TRANVIA DI FIRENZE

LINEA 4.2

LE PIAGGE - CAMPI BISENZIO

ADDENDUM alla Relazione idrologica-idraulica e di compatibilità per il Comune di Firenze – Direzione Ambiente

Figura 3 Parcheggio e SSE Elettrica Campania: sistemazione di progetto con evidenza delle quote della SSE

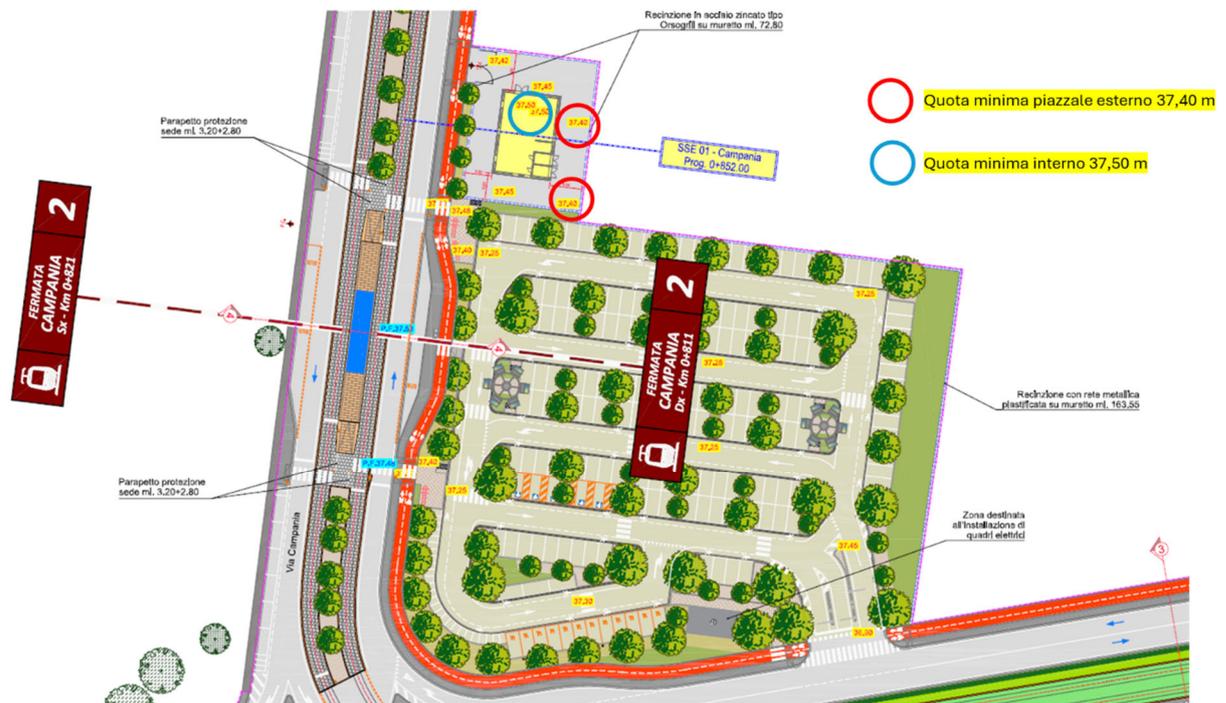
<b>20.1</b>	<p><b>Punto 12.2</b> (ex 4.3.1 b-5 del contributo inviato per la 3° seduta)</p> <p>Per tutto quanto sopra rilevato, considerato anche quanto già evidenziato nei precedenti contributi, si ribadisce e si richiede, per l'approvazione del progetto definitivo, che la Relazione idrologica-idraulica e di compatibilità (cod. elab. FL42-D-T-II-II-01-EGG-RT-01-D) sia integrata con gli studi idraulici e correlate norme del nuovo Piano Strutturale e del Piano Operativo approvati, con particolare riferimento alla scheda ATs 09.12 Tramvia Linea 4.2 del PO approvato (DCC 20/2024 del 27.03.2024), al fine di definire le idonee condizioni e criteri di fattibilità per il contenimento del rischio relativo degli interventi in progetto, in relazione alla pericolosità idraulica riscontrabile presso le singole aree di intervento (tipologia di evento, magnitudo, battenti e velocità). Di tali criteri e condizioni si dovrà tenere conto per la progettazione delle opere di messa in sicurezza idraulica e/o di gestione del rischio idraulico in particolare per i seguenti interventi di maggior rilievo previsti in progetto:</p> <ul style="list-style-type: none"><li>- Linea tramviaria e relative fermate;</li><li>- Parcheggio Campania;</li><li>- SSE presso il parcheggio Campania;</li><li>- Deposito San Donnino;</li><li>- SSE presso Deposito San Donnino;</li><li>- Parcheggio San Donnino;</li><li>- Pista Ciclabile.</li></ul> <p>Nell'ambito del paragrafo 5.2.1 Interventi previsti nel Comune di Firenze della Relazione, oltre che correggere il franco idraulico da 30cm a 50cm per il Deposito, dovranno essere riportati i criteri e le condizioni idrauliche per i singoli interventi previsti in progetto, come sopra elencati. Di tali condizioni e criteri si dovrà tenere conto nell'ambito della progettazione o, se del caso, il proponente dovrà dare atto di averli già rispettati nell'ambito del progetto, salvo possibilità di rinvio a successive fasi (p.e. per interventi non strutturali quali le misure preventive atte a regolare l'utilizzo in caso di eventi alluvionali).</p>

Come indicato al precedente punto del parcheggio Campania, i Risultati del modello idraulico in corrispondenza del Parcheggio e della SSE Elettrica Campania (Figura 1) si evince che il livello idrico a TR200 si attesta su un valore di 37,46 m.s.l.m. Come riportato nella successiva Figura 3 le quote di progetto prevedono per il piazzale esterno alla SSE Campania quote che si attestano su 37,40 m s.l.m. e per la parte interna della SSE Campania quota del finito pari a 37,50 m s.l.m.

Questo stato di progetto realizzando un battente idraulico di circa 5-6 cm sul piano viabile del piazzale, mentre il locale interno si trova sopraelevato.

Essendo la SSE un elemento del complessivo sistema tranviario, in caso di evento alluvionale vale quanto detto al precedente punto relativo alla linea tranviaria. In ogni caso in tali condizioni il protocollo di Protezione Civile e la SSE viene disalimentata; nel successivo step progettuale si prenderà in considerazione la possibilità di poter incrementare leggermente la quota del finito sia del piazzale che del pavimento interno della SSE.
